Dotyczy: postępowanie o udzielenie zamówienia klasycznego prowadzonego w trybie podstawowym bez negocjacji pn.: Rozbudowa cmentarza komunalnego w Andrychowie

WYJAŚNIENIA TREŚCI SPECYFIKACJI WARUNKÓW ZAMÓWIENIA (SWZ)

Fot. 1-3 – zdjęcia istniejącego ogrodzenia cmentarza komunalnego w Andrychowie

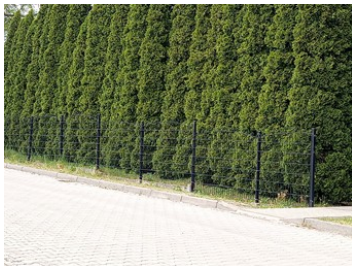
Proszę o przekazanie rysunku ogrodzenia, furtki i bramy

Zamawiający informuje, iż w projekcie przewidziano ogrodzenie panelowe o wys. 1,50 m, szer. 2,00 m wraz z cokołem prefabrykowanym (w nawiązaniu do istniejącego - jak na załączonych zdjęciach); nie przewiduje się bram i furtek.

Uwaga: Istniejące ogrodzenie panelowe (pomiędzy istniejącą a projektowaną częścią cmentarza), należy zdemontować i przetransportować w miejsce wskazane przez Zamawiającego z przeznaczeniem do ponownego wykorzystania).
